Concurso de conceção para a elaboração do Projeto do conjunto habitacional na Quinta das Conchinhas, em Lisboa

RELATÓRIO FINAL DO JÚRI

Fevereiro de 2023

1.º lugar
Trabalho de Conceção **259246**

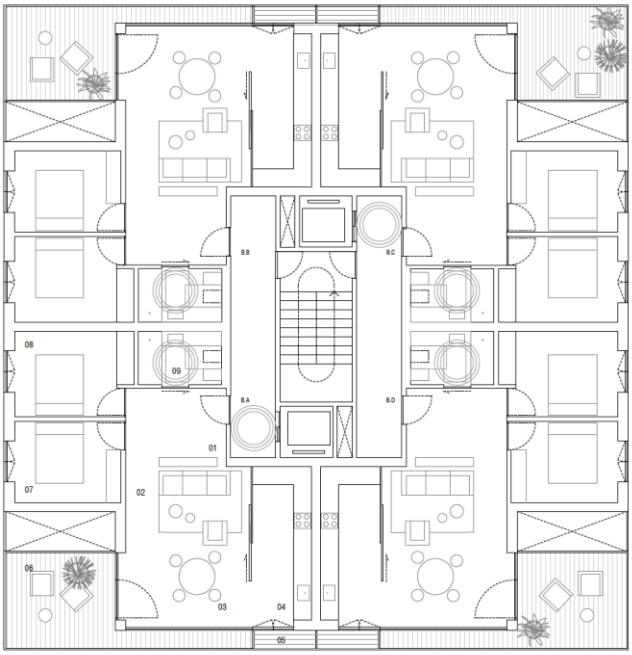
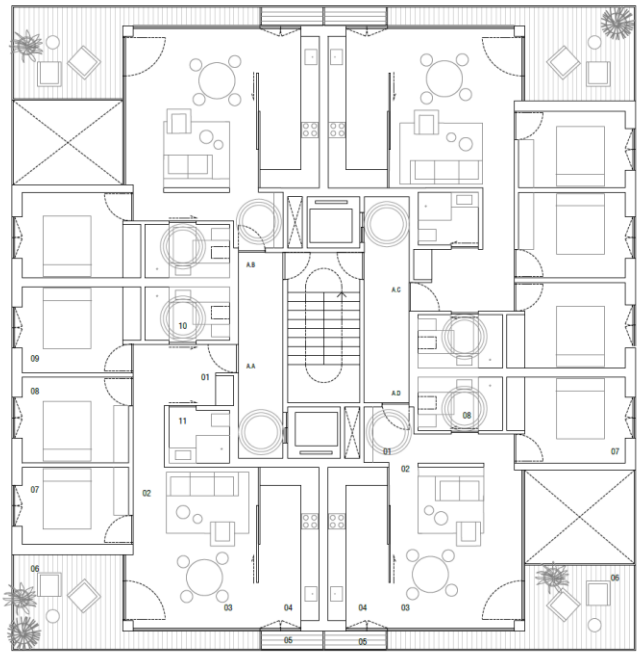
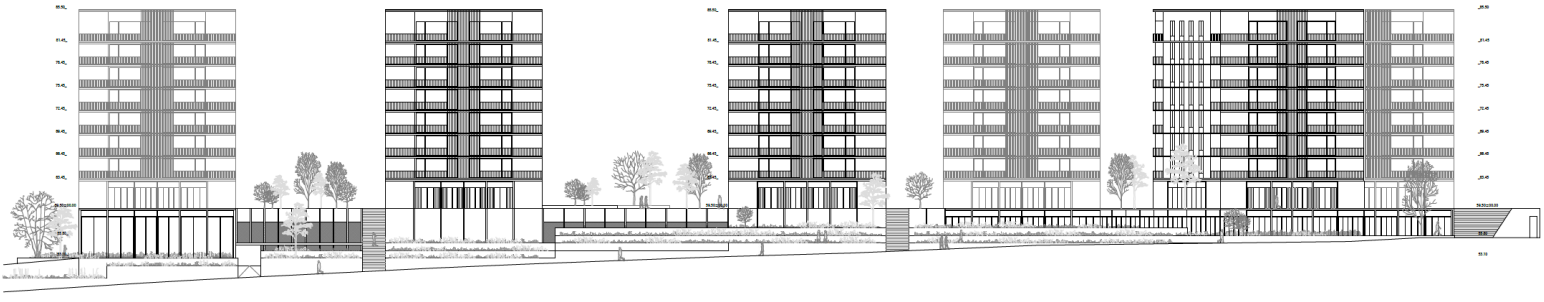
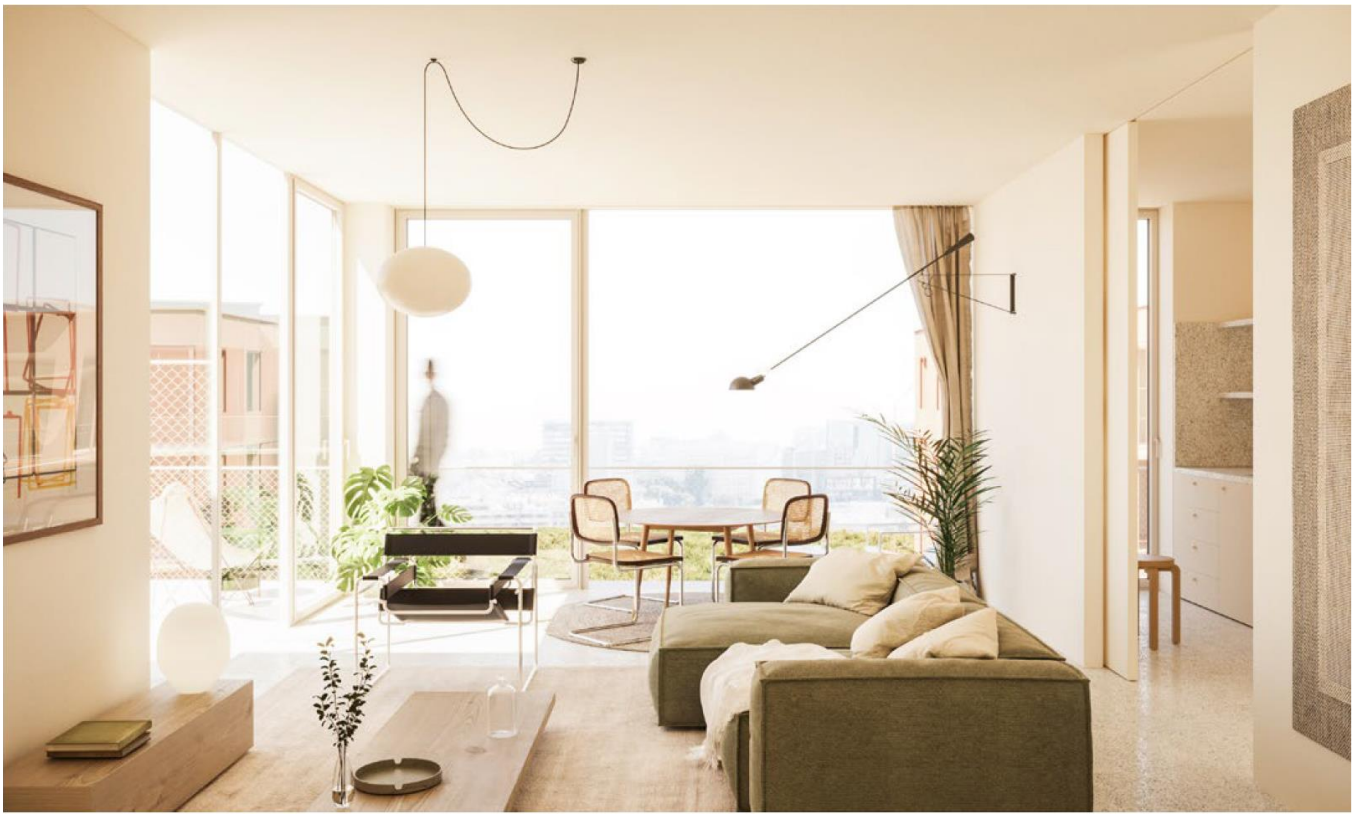
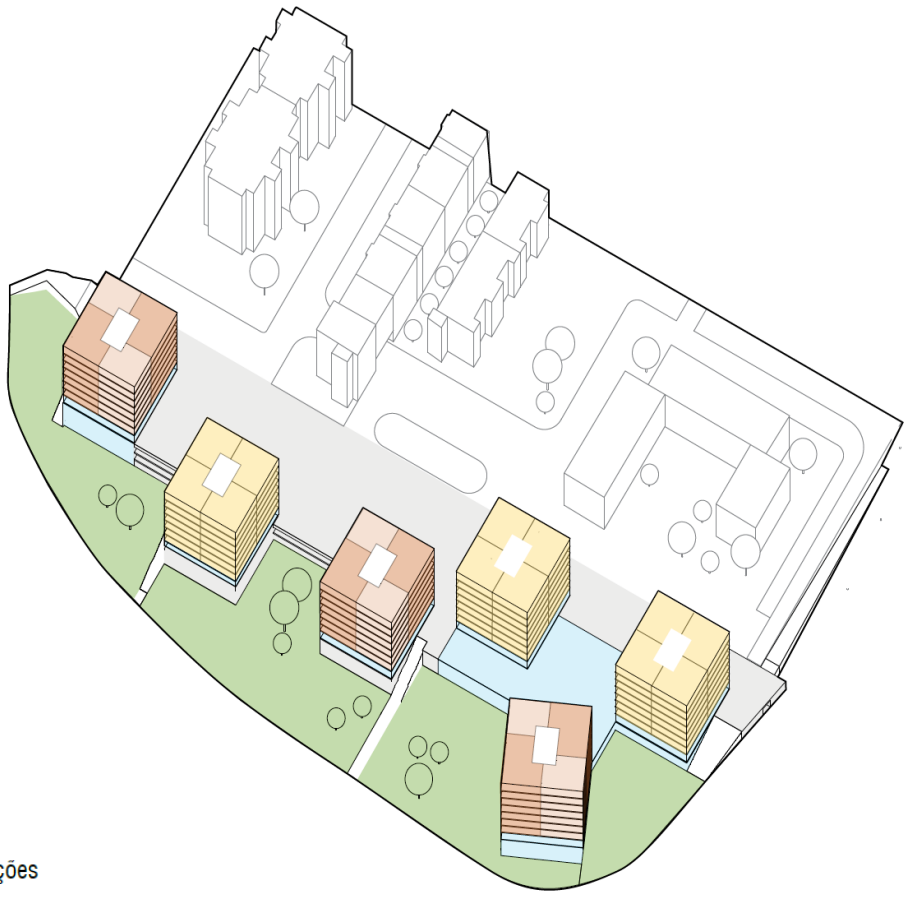
A proposta destaca-se pela elevada qualidade estética e coerência conceptual, reveladora de clareza, consistência formal e qualidade da estrutura urbana. O desenho urbano potencia a conectividade e o papel agregador dando significado ao espaço público.
O conjunto considerou seis edifícios que apresentam quatro fachadas com leituras formais equivalentes, evidenciando uma leitura territorial aprofundada, garantindo a permeabilidade urbana e forte relação com a envolvente, valorizando as diferentes escalas de aproximação. No geral, procura-se criar um lugar de referência e experimentação para a cidade, onde a fluidez e a permeabilidade espacial explanam a relevância do papel intrínseco do habitar coletivo.
Em termos de tipologias, estas foram organizadas no princípio da otimização de área, concentrando os acessos verticais no interior de cada volume e libertando as quatro fachadas para uma composição formal mais expressiva. Esta aponta para uma métrica sistematizada e eloquente que conjugada com os materiais escolhidos, permite a rentabilização económica dos meios construtivos e temporais.

O júri destacou a elevada valorização da integração urbana, revelando boa articulação com os quarteirões adjacentes, garantindo uma eficaz integração nos sistemas urbanos e naturais envolventes. Simultaneamente, revela adequabilidade funcional e programática, expressa nas plantas quadrangulares que cumprem integralmente as premissas, combinando funcionalidade e eficiência formal.
Do mesmo modo, valorizou a elevada racionalidade construtiva e a eficácia das soluções técnicas, inclusivamente a solução de fachada revela simplicidade e eficiência dado que consegue resolver a composição com um número reduzido de painéis pré-fabricados. Concluiu que a reflexão urbana invocada na proposta constitui a sua maior virtude pois a conjugação de fluidez e permeabilidade visual, sustenta a preservação de uma área expressiva para futuras hortas urbanas e fortalece a importância da utilização do espaço partilhado.

2.º lugar
Trabalho de Conceção **259264**

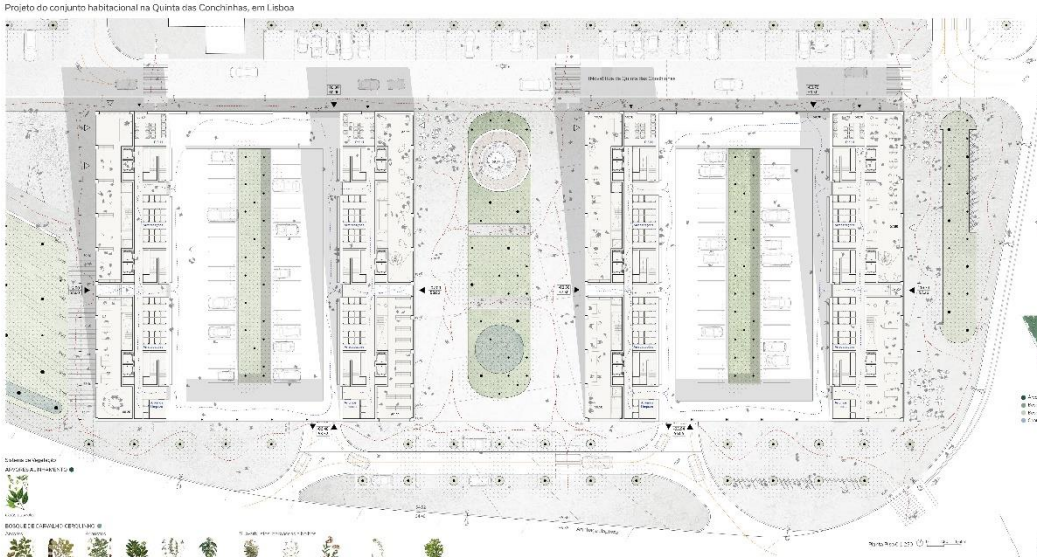
A proposta considera o papel da paisagem fundamental, propondo um bosque, na encosta poente, e uma vasta zona florestada reforçada pela plantação de uma "micro-floresta" húmida, nos claustros privados.

O conjunto organiza-se a partir de quatro blocos de edifícios perpendiculares ao arruamento que se organizam em dois quarteirões, criando uma lógica funcional interiorizada face aos sistemas urbanos. Estes quarteirões fechados para o exterior configuram claustros privados, recriando memórias de espacialidades referenciadas em diversos locais da malha urbana da cidade.

A imagem do conjunto sóbrio e compacto é determinada pela solução formal concebida com base na repetição de um tipo de vão, nas fachadas de maior dimensão. Esta sistemática utilização combinada com o módulo de fachada proposto, confere à proposta uma forma coesa, transmitindo uma presença forte ao conjunto, na procura de unidade territorial demonstrando, ainda, eficiência na economia dos meios de produção e celeridade na sua construção.

O júri destaca a aprofundada e assertiva análise do território, sendo esta abordagem sedimentada e justificada através de casos de estudo, de tipologias espaciais de referência, na cidade, refletindo sobre o tema da gradação de privacidades e a distribuição da vida urbana, fatores que levantam questões muito pertinentes e arriscadas gerando debate, sobre a forma possível de utilizar o território.

Também, considerou a distribuição viária bem defendida, eliminado impasses e prevendo que se misturem espaços de estacionamento com áreas de recreio arborizadas.

Em termos de tipologia, destaca a adequabilidade funcional, o cumprimento dos conteúdos programáticos e o desenho das tipologias dos vários fogos, evidenciando equilíbrio de áreas. Relevou a racionalidade construtiva e as soluções de eficiência energética adequadas às exigências programáticas, contribuindo para a durabilidade e sustentabilidade do conjunto.

3.º lugar
Trabalho de Conceção **259190**

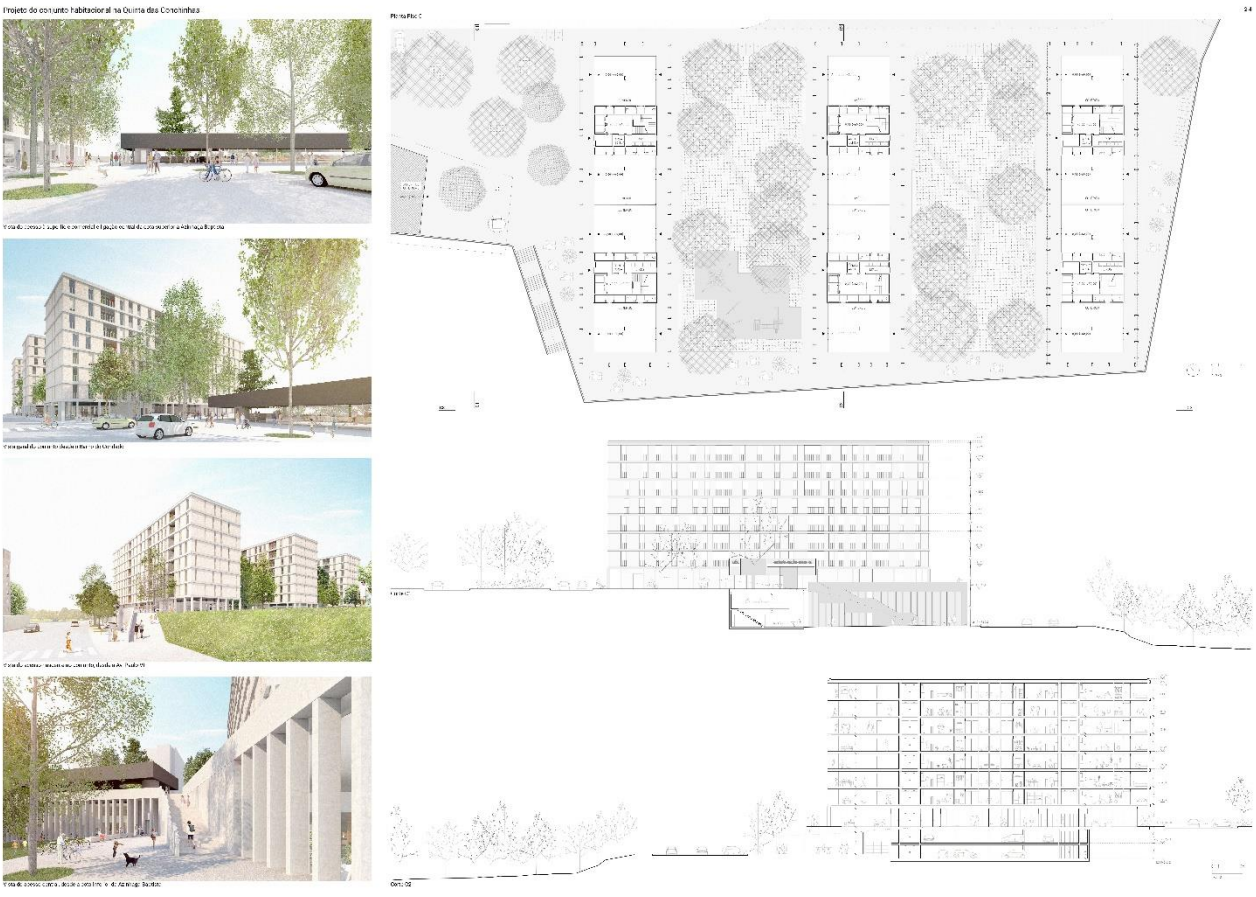
O desenho urbano assenta num "plateau" que prolonga a cota superior e transmite uma imagem coesa e unificadora, o rigor do seu gesto constitui a marca que distingue a proposta. O conjunto com fachadas simples e desprovidas organiza-se em três volumes destinados a habitação e um quarto de volumetria inferior com uma localização bem definida e destacada do conjunto, revelando a clara intenção de separar a habitação das restantes funcionalidades

O plano do piso térreo define-se generoso, arborizado e sem obstáculos, a intenção para valorizar o espaço coletivo, revela, ainda, um evidente desejo de conexão com o bairro existente, privilegiando a consolidação do seu remate.

O júri destaca a fluidez do plano do piso térreo arborizado e sem obstáculos, privilegiando o espaço coletivo, demonstrando um evidente desejo de conexão com o bairro na consolidação do seu remate, garantindo uma boa integração nos sistemas urbanos envolventes.

Também, considerou a proposta reveladora de racionalidade construtiva, adequabilidade funcional e programática, valorizando a forma com as habitações se relacionam com os restantes espaços bem como o contributo das soluções consideradas para garantir a durabilidade e sustentabilidade do conjunto.

4.º lugar
Trabalho de Conceção **259242**

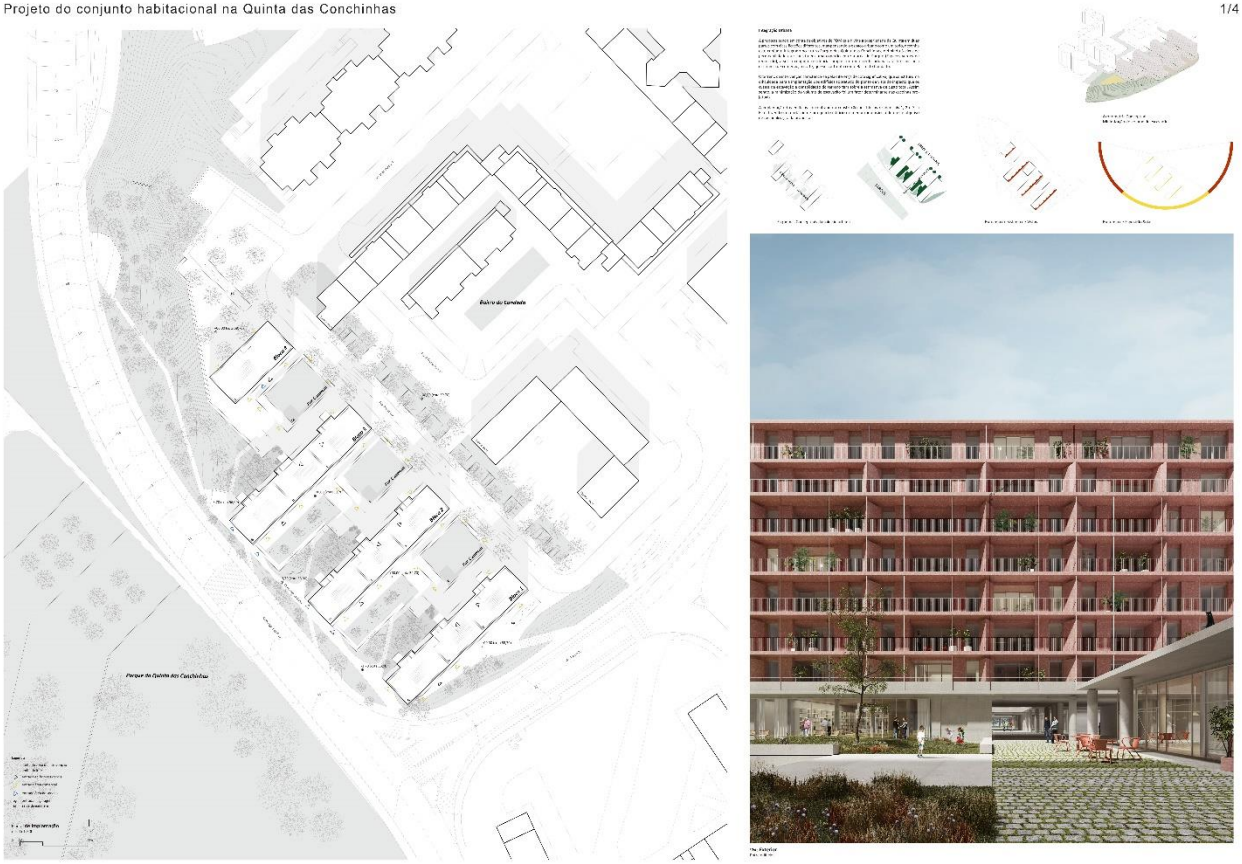
A proposta evidencia um sistema de quatro blocos perpendiculares ao arruamento, procurando criar uma identidade formal no conjunto, considerando uma volumetria idêntica para todos os blocos. No entanto, a necessidade de adaptação à forma urbana origina que o volume localizado a norte tenha menor comprimento revelando a intenção de criar uma zona menos construída que se articule simultaneamente com a forma da parcela. A ligação entre os edifícios é garantida por um percurso transversal aos edifícios que articula os elementos construídos com os espaços verdes exteriores.

O júri considerou positiva a clareza e consistência formal do projeto bem como a proposta ajustada aos conteúdos programáticos, revelando racionalidade construtiva e evidenciando uma solução técnica adequada e viável bem como a resolução dos sistemas de vistas.

Valorizou a solução encontrada para resolver a frente de rua nomeadamente a implantação dos edifícios e a sua articulação com o percurso pedonal bem como a eficaz integração nos sistemas urbanos e a forma como os espaços comerciais acrescentam vivência urbana, ao local.

5.º lugar
Trabalho de Conceção **259286**

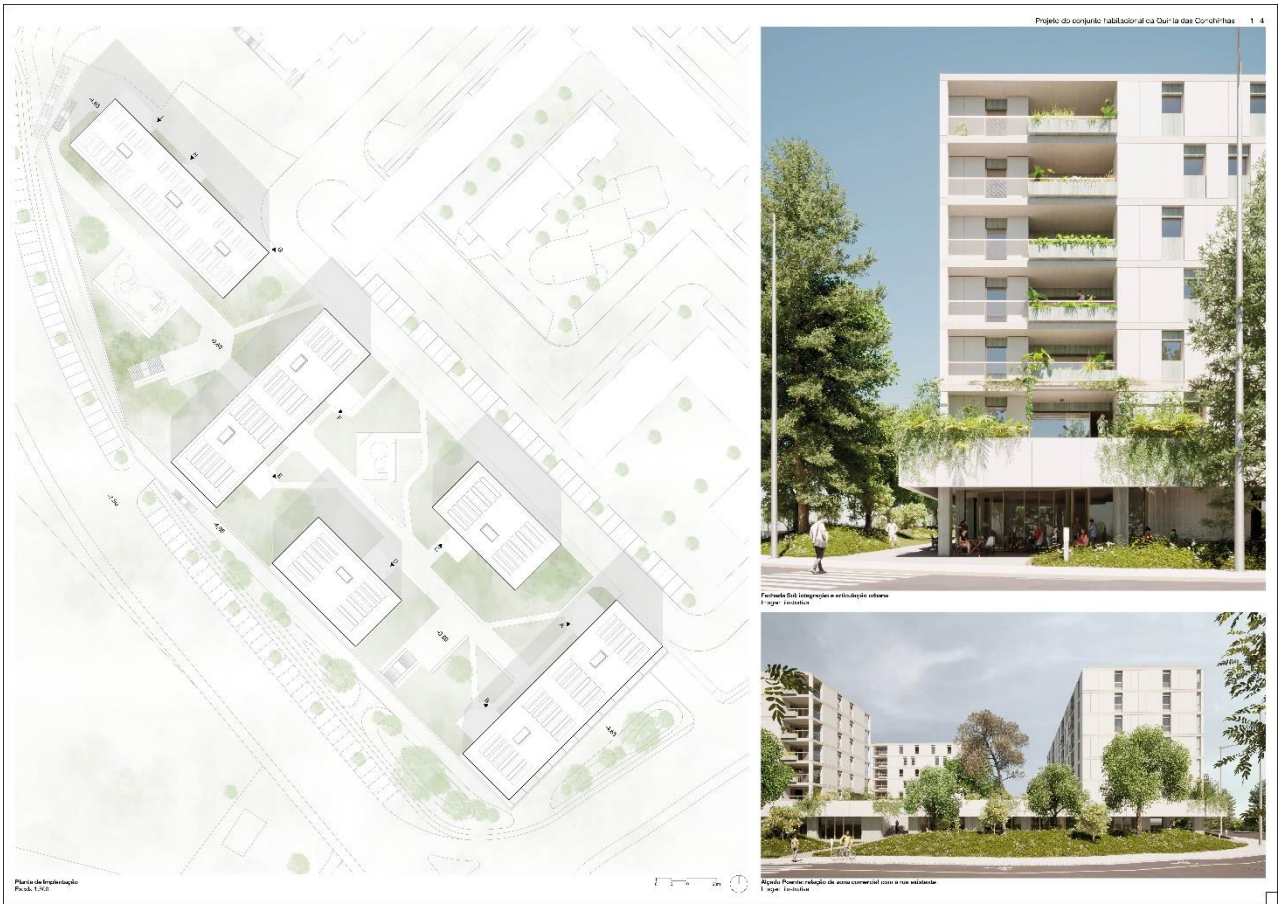
A proposta desenvolve-se a partir de um conjunto de blocos dispersos, ancorados num embasamento, que consubstancia dois espaços exteriores de caraterísticas diferentes. Um espaço resultante do vazio criado por dois edifícios perpendiculares ao arruamento e dois dispostos longitudinalmente, criando uma dinâmica espacial própria e diferenciada, aproximando-se da ideia de praça e um segundo, marcado por grande bloco que pontua o território. O embasamento comum evidencia a intenção de valorizar os espaços exteriores através de uma horizontalidade que percorre o piso térreo e enquadra a vegetação, ao longo do arruamento.

O júri destacou o dinamismo na implantação dos volumes e a sua relação com a praça, bem como a articulação dos espaços comerciais com o arruamento. Relativamente aos edifícios considerou interessante a solução formal proposta, nomeadamente o ritmo imprimido às fachadas e as fenestrações, nas empenas. Também, relevou a separação dos estacionamentos comerciais e residenciais.

7.º lugar
Trabalho de Conceção **259168**

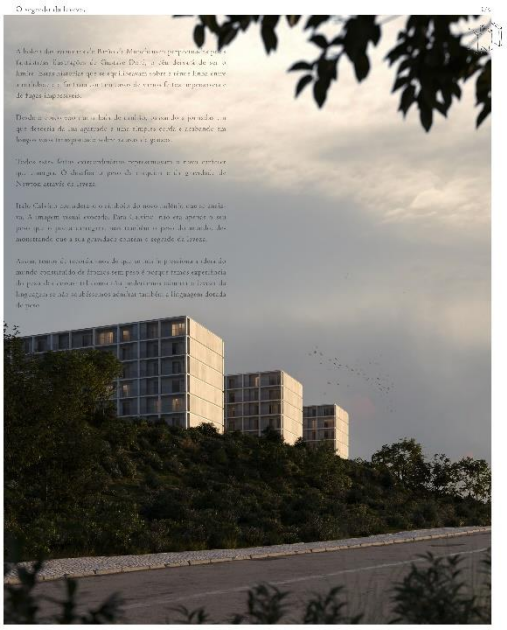
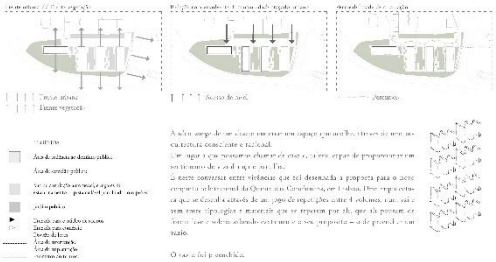
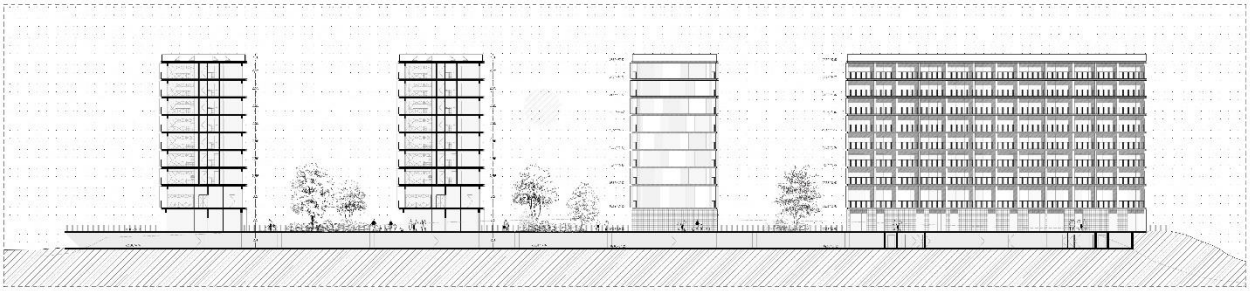
O conjunto apresenta quatro blocos de volumetrias idênticas e imagem compacta com vãos de pequenas dimensões e empenas sem fenestrações. A zona de transição entre os edifícios e o arruamento, em toda a sua extensão, é reservada a vegetação densa e os edifícios são implantados sobre um embasamento, a uma cota superior, no qual se articulam os espaços exteriores de fruição, numa dinâmica de proximidade com a área habitacional.

O júri valorizou a organização funcional das tipologias habitacionais, a racionalidade construtiva e a sustentabilidade da solução.
